D O D A T E K č. 3

ke smlouvě o dílo č. [REDACTED] ze dne 10. 4. 2024

Změnový list č. 4

„Stavební úpravy nádvoří, čerpací stanice a odvodnění v areálu ČOV v Plzni, Stavební úpravy provozních objektů ČOV v Plzni“

VZOROVÝ DETAIL

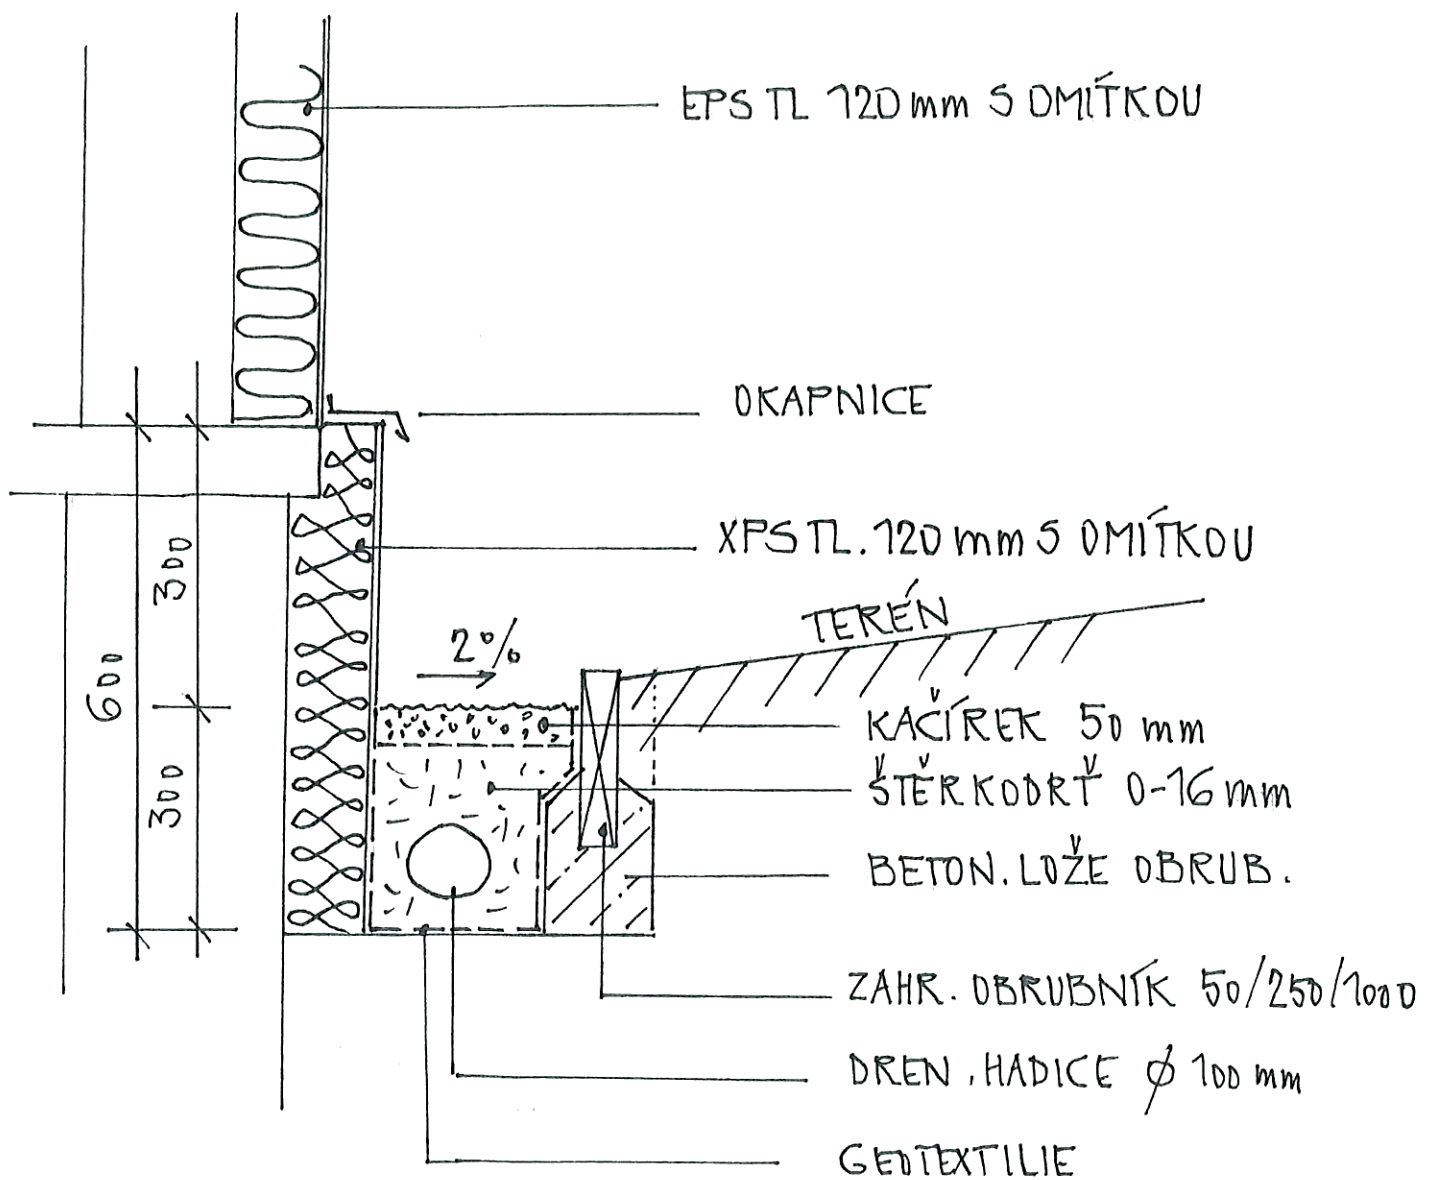
- STAV. OKAP. CHODNÍK VYBUDOVAT
- DRENÁŽ NA OBOU KONCÍCH UKONČIT VĚTR. KOMÍNCEM

PODLAHY 1, PP "C"

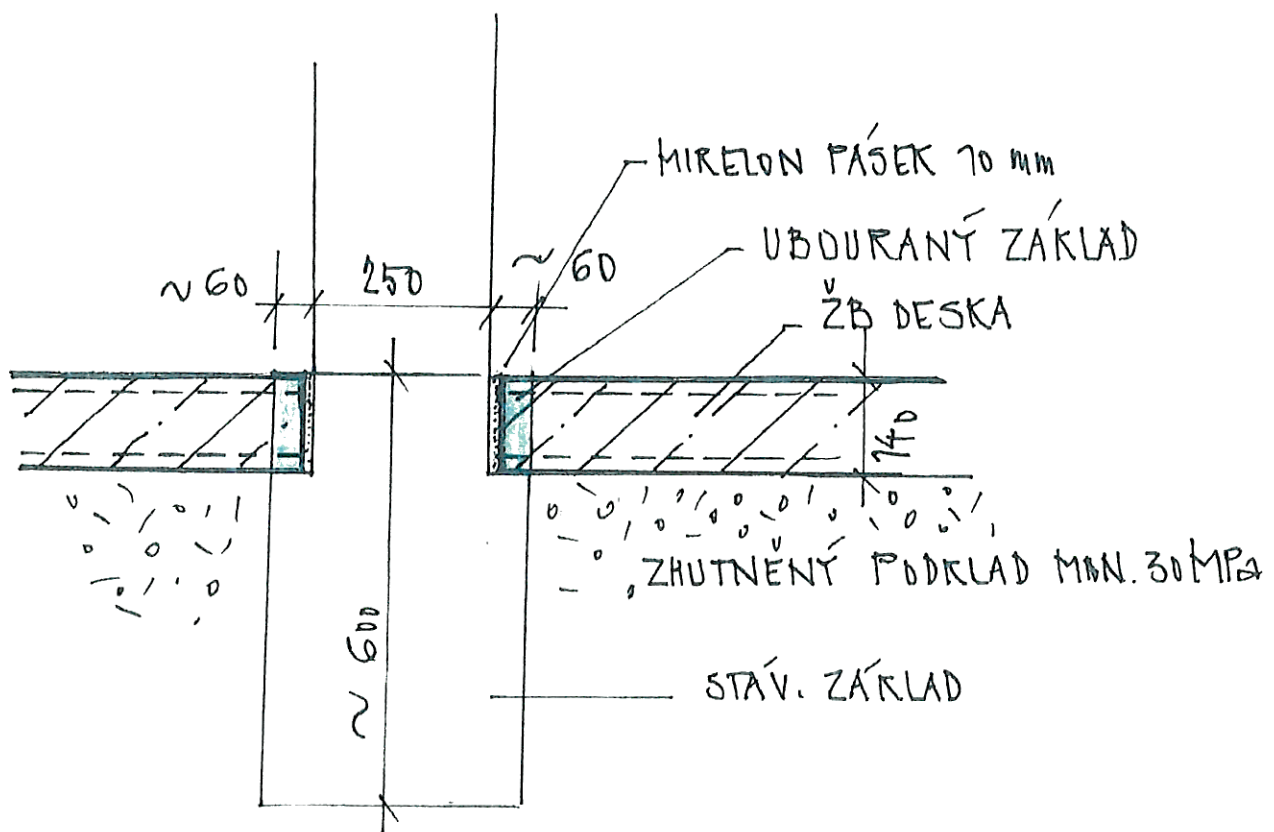
• DOPLNĚNÍ NÁVRHU

- ZÁKLAD UBOURAT KUČNĚ VE SHODNÉM SKLONU JAKO ČISTÁ PODLAHA, CCA 1%

Věc : **Podepření stropů – doplnění**

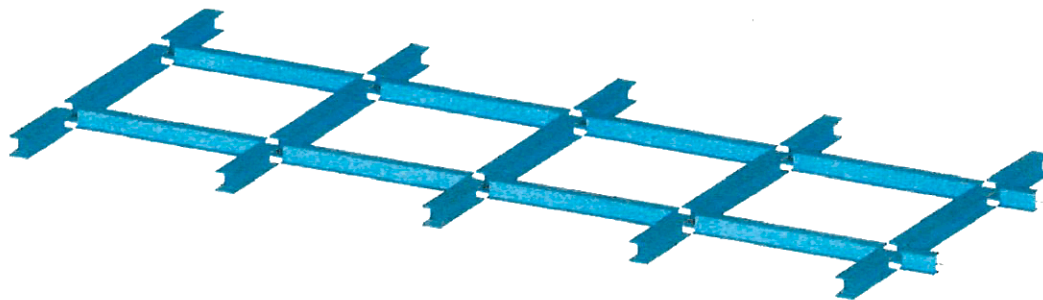
Stávající stropní konstrukce slouží jako garáže pro lehká nákladní vozidla o hmotnosti max. 3,5t (35kN) – místnosti č.1.23 - 1

S ohledem na stav konstrukce - kvalita betonu, koroze výztuže, odlupující se krycí vrstva betonu je navržena oprava původního podepření s celkovou sanací betonu a výztuže stropní desky. Posouzení je provedeno dle stávajících platných norem.

Bude dodatečně podepřena i část desky v prostoru mezi větracími komínky (šířka desky cca 500mm)

Bude provedeno prodloužení podélníků navažením krátkých nosníků, které budou na konci podepřeny pomocným úhelníkem (100/100/8mm) kotveným do zadní obvodové stěny garáže pomocí chemických kotev - použití kotev dle materiálu obvodové stěny na smykovou sílu cca 16kN pro jednu konzolu. Úhelník nemusí být proveden na celou délku stěny, postačí jen kusy v délce cca 400 mm pod každým přidaným podélníkem.
